Rapport de l'Inspection des installations classées

Visite d'inspection du 21/03/2024

ARCELORMITTAL FRANCE Dunkerque

Références : *H:_Commun\2_Environnement\01_Etablissements\Equipe_G1\ARCELORMITTAL
FRANCE_Dunkerque_0007000956\2_Inspections\2024 03 21 Emissions diffuses en cokerie\Arcelormittal
France_dunkerque_RAPVI_0007000956.odt*

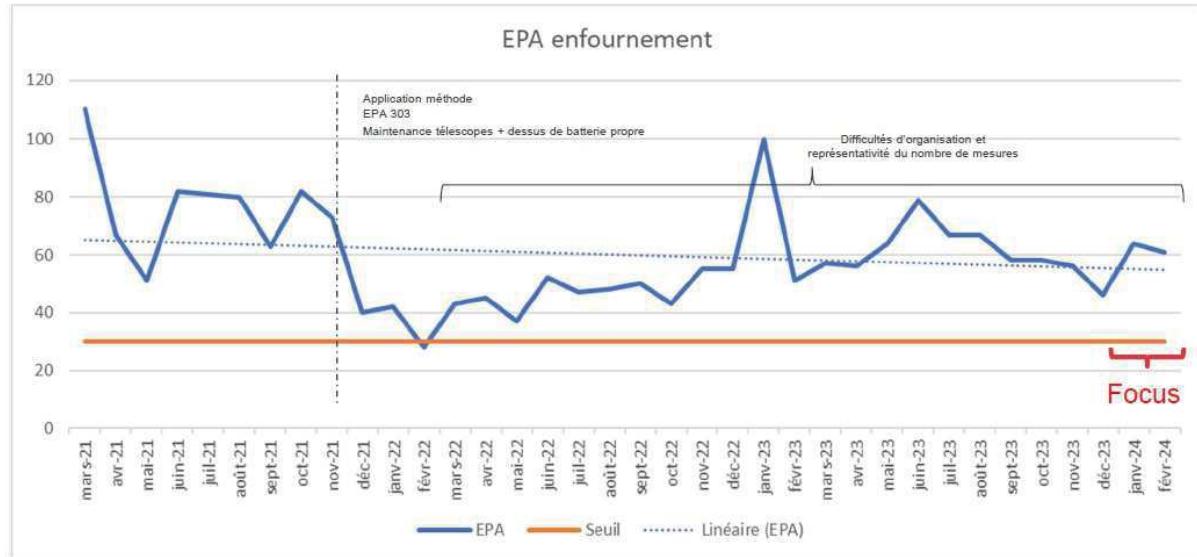
Malgré l'ensemble des actions mises en place par l'exploitant, il apparaît que la non-conformité persiste. Une nette amélioration est constatée depuis le mois de novembre 2021. L'exploitant a été conforme au mois de février 2022.

Les récentes difficultés à obtenir des améliorations sur la MTD 44 s'expliquent par une non-représentativité des mesures. L'exploitant indique que seulement deux à trois mesures par mois sont réalisées depuis août 2022. Le manque de mesures s'explique par des difficultés d'organisation interne. L'exploitant souhaite pouvoir assurer une meilleure représentativité des résultats par un renforcement de l'organisation. Le recrutement d'une personne pour assurer la prise de mesures et le suivi des actions en lien avec la MTD 44 est en cours. Il est également prévu de former plus de personnes à la prise de mesures selon la méthode EPA 303.

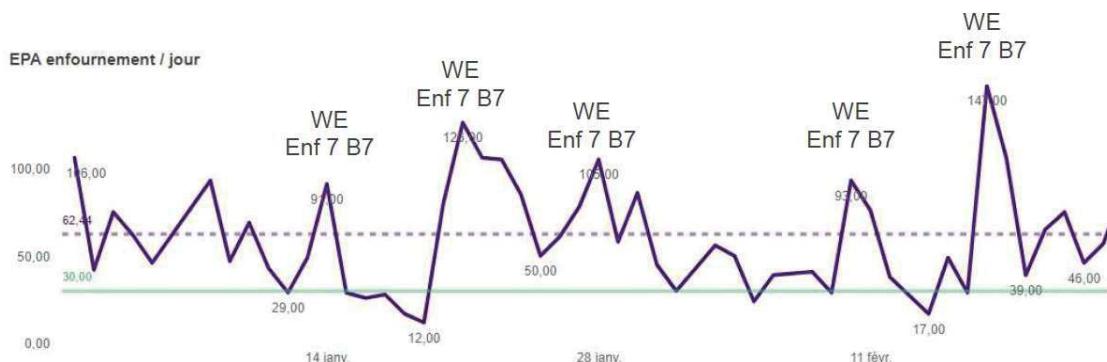
Malgré la mise en place de ces actions, l'exploitant apparaît toujours non conforme à la MTD n°44 :

L'exploitant semble se stabiliser aux alentours de 60 secondes. Un focus a été réalisé sur les mois de janvier 2024 et février 2024.

Il apparaît qu'un certain nombre de pics sur la mesure EPA 303 ont en commun les éléments suivants : une mesure réalisée le week-end sur l'enfourneuse n°7 sur la batterie B7. Les hypothèses présentées par l'exploitant sont :

- Pour la batterie B7 : Le pavage (brique au niveau des tampons d'enfournement) usé sur la batterie B7, les débits Haute-pression (injection d'eau HP dans le barillet) sur la batterie B7 et le couloir étanche ;
- Pour l'enfourneuse 7 : il n'y a pas de compensateurs ni de nettoyeurs bouches-tampons sur l'enfourneuse ;
- Pour les mesures le week-end : l'exploitant identifie une dérive sur l'application de la méthode EPA 303 le week-end.

Malgré ces pistes, il n'apparaît cependant pas des niveaux réguliers inférieurs à 30 secondes si on ne considère pas les pics « WE ENF7 B7 ». D'autres pistes sont explorées par l'exploitant pour dégager des nouvelles actions en vue de retrouver la conformité.

Les actions identifiées par l'exploitant sont :

- Pour la problématique des mesures EPA chez les opérateurs :
 - Rappel de formation sur la méthode (avril 2024) ;
 - Mise en place d'audits d'application de la méthode le week-end (mai 2024).
- Pour l'enfourneuse 7 :
 - Pose des NBT dès réception (juin 2024) ;

- Modification du 4ème NBT (été 2024).
- Pour la batterie B7 :
- Réfection du pavage à partir de juin 2024 ;
 - Étude géométrique des couloirs étanches : décembre 2024.
- Pour la régulation des bariollets :
- Optimisation de l'équilibrage des vannes (avril 2024) ;
 - Étude spécifique pression four et bariollets : démarrage en avril 2024 (finalisation de l'étude pour septembre 2024) ;
 - Réglage débit HP sur la batterie B7 pour septembre 2024 ;
 - Connexion et anticipation des enfournements sur les différentes vannes du circuit (décembre 2024) ;
 - Relance des tests de mise en place des compensateurs sur les deux machines pour fin 2024.

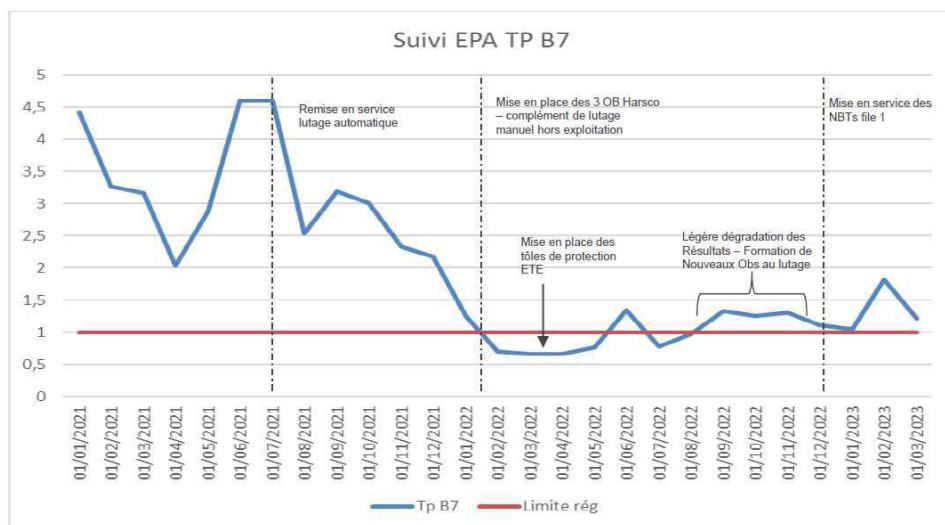
- Pour les tampons sur B6, l'exploitant est conforme depuis 01/01/2022 :

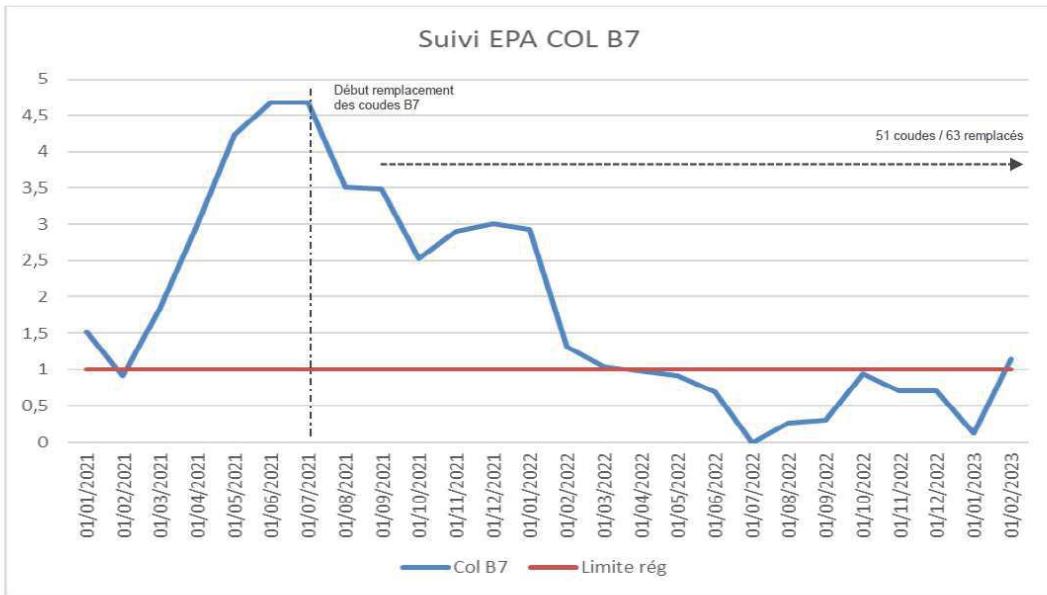
- Pour les tampons sur B7, malgré une nette amélioration, l'exploitant affiche toujours des non-conformités :

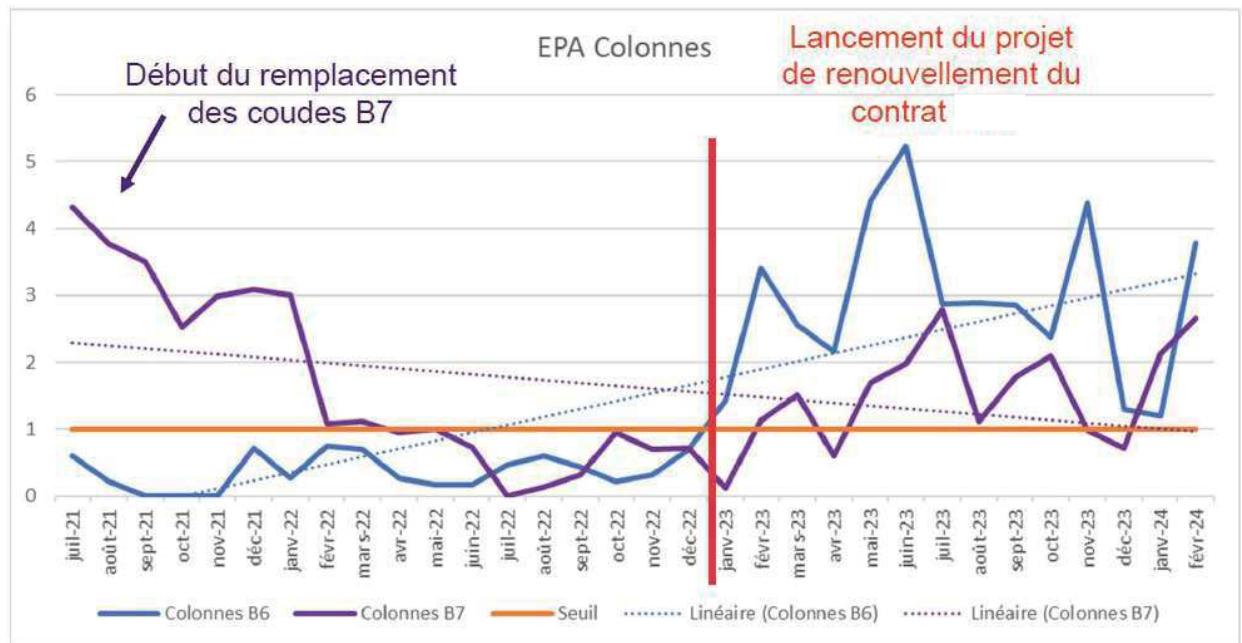
L'exploitant affiche un retour à la conformité de manière pérenne pour la MTD n°46 pour les tampons des batteries B6 et B7 :
